和泉公告

公告号: A24-027

HS1T 和 HS6E 系列电磁式安全开关之规格变更

描述	型号
手动解锁钥匙	HS9Z-T3

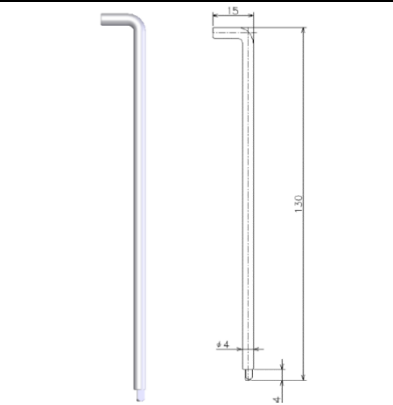
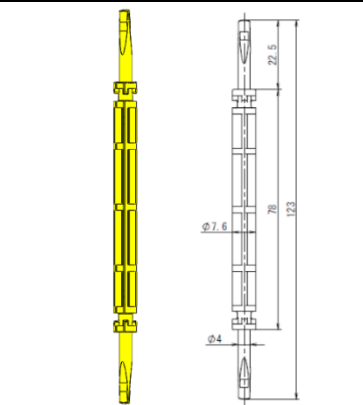
HS9Z-T3 手动解锁钥匙的规格更改如下, 可以用于 HS5L 电磁式安全开关。

当前	变更后
外形和尺寸		
材料	金属	树脂
支持电磁式安全开关	HS1T, HS6E, HS5E 系列	HS1T, HS6E, HS5L 系列 (HS5E 系列已停产)

注:为防止电磁式安全开关(手动解锁部分)损坏, 手动解锁钥匙的材质将改为树脂。当手动解锁部分施加过大力(0.45 N·m 以上)时, 将会损坏。另外, 手动解锁钥匙的两端都可以使用。
